## El proyecto de La Chanca

**Antonio SANTOS GARCÍA**

### 3. El Proyecto de rehabilitación y adecuación

Anteproyecto de la Chanca, que respeta el Patio de Almacenes

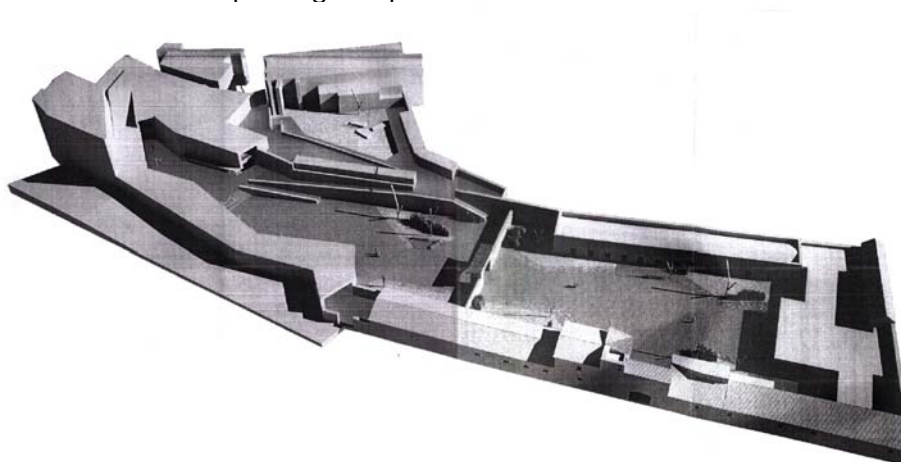
c) El ANTEPROYECTO respetaba el monumento y mantenía intacto el Patio de Almacenes. Partiendo del respeto a los espacios y edificaciones existentes, plantea la creación de un Museo de la pesca –de obra nueva- en el Patio de Trabajo de la Chanca, elevándolo a dos alturas para intentar minimizar el impacto de la brutal medianera de la casa-bloque de la avenida de la Playa. Y plantea la restauración del Patio de Almacenes, la zona más valiosa y mejor conservada, para albergar en sus distintas naves una Biblioteca Especializada, el Archivo Histórico, un

Espacio de Iniciativas... y una pequeña Mediateca<sup>4</sup>. Los usos pueden discutirse, pero lo verdaderamente importante es que el Anteproyecto respetaba el monumento, restaurando las edificaciones existentes y renunciando a construir nuevas piezas en el Patio de Almacenes, un espacio acabado y perfecto que solo necesita restauración y rehabilitación para albergar usos culturales.

Proyecto actual: nuevas construcciones en el Patio de Almacenes

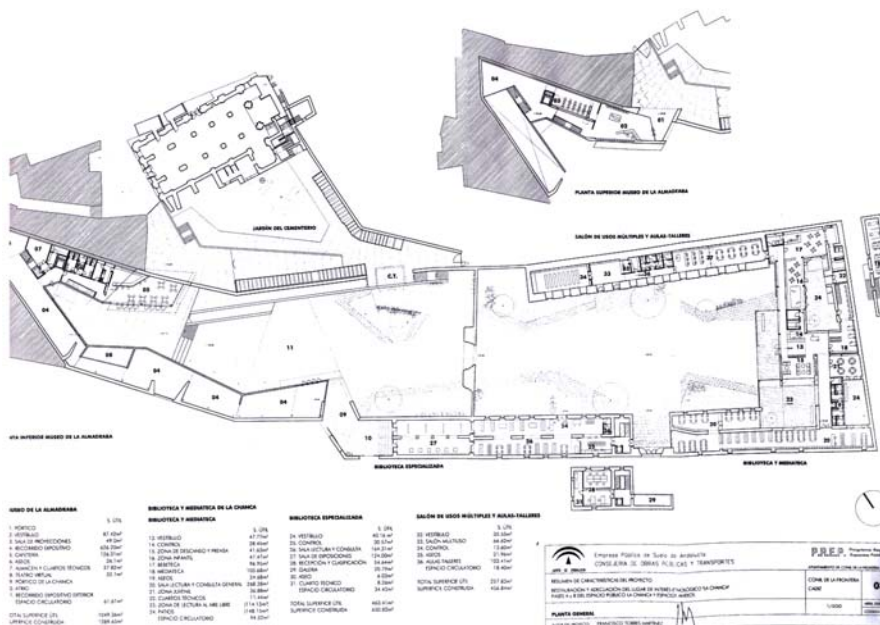
El EXCESO DE OBRA NUEVA es, sin duda, el aspecto más negativo del proyecto. Había suficiente espacio construido y a restaurar en el Patio de Almacenes para albergar equipamientos de calidad. En la propuesta ganadora del concurso de ideas y en el anteproyecto, cada una de las naves existentes en dicho patio acogía un uso diferenciado, y se conectaban entre sí mediante el patio existente, respetándose la estructura y la tipología del edificio histórico. Ya alertamos en su momento: la Chanca no debería convertirse en un "contenedor" de equipamientos. Pero el "programa de necesidades" presentado por el Ayuntamiento exigió modificaciones *sustanciales* de última hora al objeto de crear esa gran BIBLIOTECA-MEDIATECA que ha obligado -dice el arquitecto- a "conectar los

distintos edificios" con piezas de nueva planta, ajenas al monumento, en la parte oriental del recinto, "unificando cocheras, almacén de la sal, almacén de maderas, carnicería y pajar"<sup>7</sup>. Un disparate.

Este añadido innecesario no solo merma el magnífico espacio del Patio -que se compartimenta ahora con nuevas piezas y tres pequeños patios interiores- sino que resta también legibilidad y valor al monumento, entorpeciendo además su visita. El capricho de esta "guardería" encubierta resulta incomprensible, pues podría haberse construido en otro sitio, sin atacar la integridad del monumento. Eso sí, su construcción va a minimizar el impacto visual del edificio de la plaza de Goya, que queda ahora retranqueado, pero a costa de trasladar el impacto ¡al mismo corazón del monumento!, rompiendo su armonía y sus visuales con edificaciones de nueva planta y arquitecturas de "contrastación" en el mismísimo Patio, ajenas al mismo. ¡Una auténtica barbaridad!

Vista del Patio de Almacenes, en el Proyecto

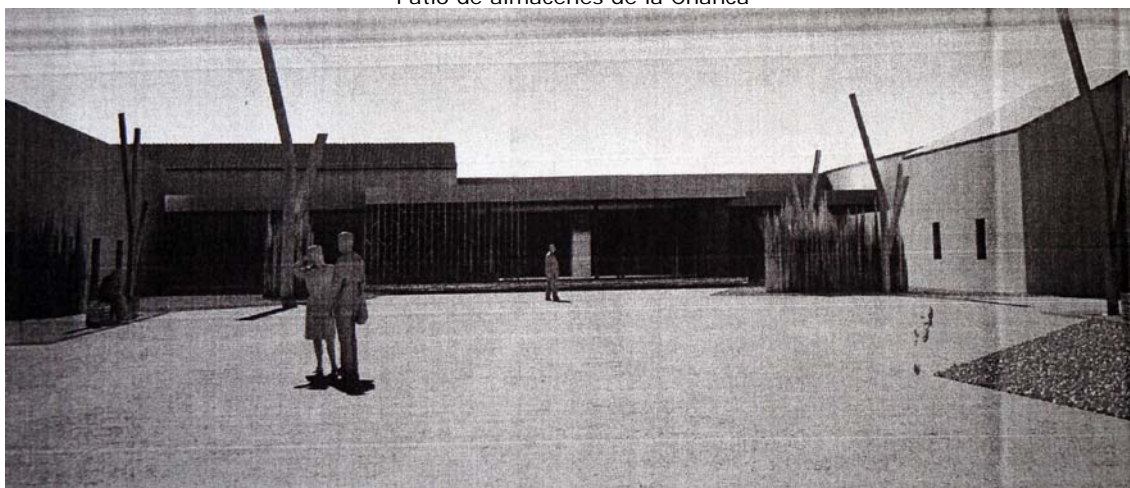
Los edificios históricos fueron pensados con unas funciones específicas, y aunque la restauración debe llevar unida la rehabilitación, para albergar nuevos usos que garanticen la conservación, no debe traducirse nunca en añadidos innecesarios o modificaciones de importancia que lo desvirtúen. Pero insistimos: los cambios introducidos alteran *gravemente* la contemplación unitaria de la Chanca. ¿Y todo ello para qué? Para poner en ella una *bebeteca* con cunas, espacio infantil y juvenil, patio de lectura al aire libre... Creemos, honradamente, que existen otros sitios más aptos para guardería en el pueblo.
